Enquête publique « loi sur l'eau » relative au projet d'implantation d'un Center Parcs à Roybon (Isère)

du 16 avril au 28 mai 2014

CONCLUSIONS

Fait à Grenoble le 23 juillet 2014

Zones objet de la demande de défrichement (p. 162 du document d'incidences)

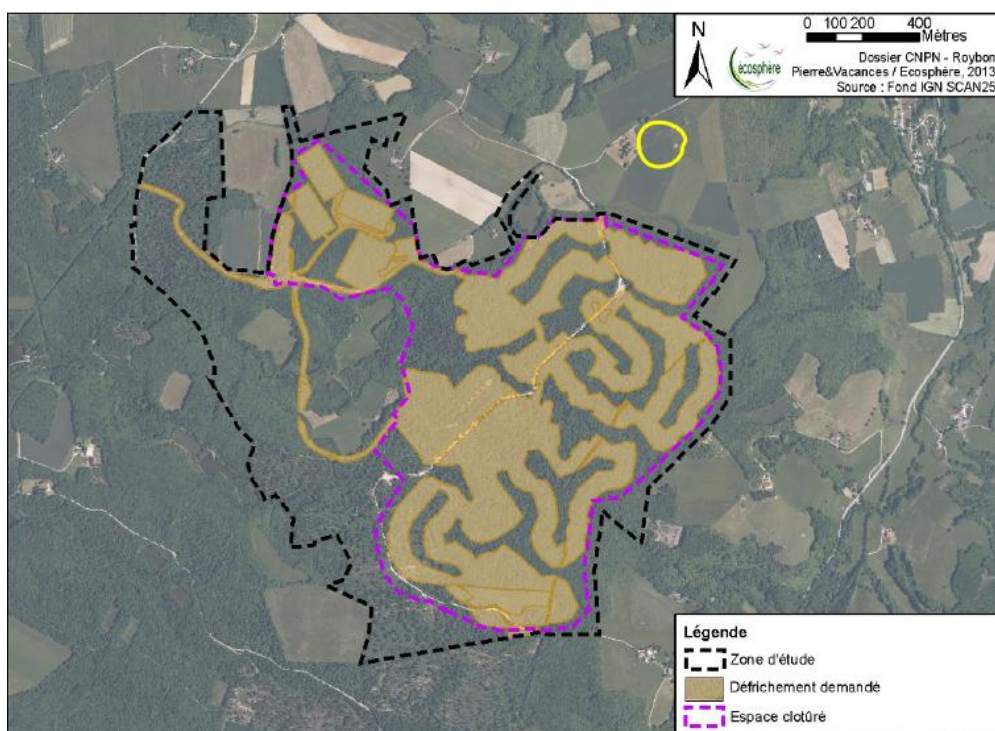
Si l'on tient compte que les **portions interstitielles**, comprises entre toutes les zones défrichées, **verront leur fonctionnalité altérée**, l'incidence globale du défrichement (dessouchage inclus) sur l'ensemble de la zone humide incluse dans le projet, est bien plus ample. Comme cela se trouve mieux représenté dans la carte produite par le maître d'ouvrage dans son mémoire en réponse (page 60) :
